改善箇所説明図

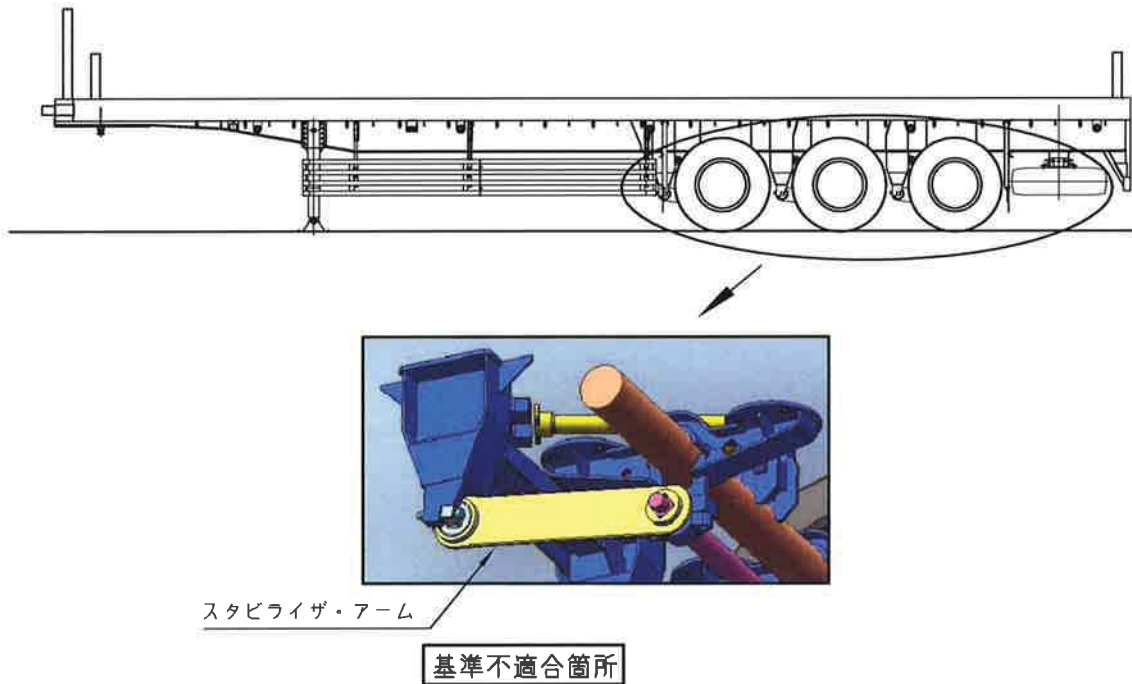
基準不適合状態にあると認める 構造、装置又は性能の状況及び その原因	スタビライザ・アームの熱処理が不適切なため、強度が不足しているものがある。そのため、そのままの状態で使用を続けると、スタビライザ・アームが折損し、走行安定性が損なわれ、走行できなくなる恐れがある。
改善措置の内容	全車両、スタビライザー式を対策品に交換する。
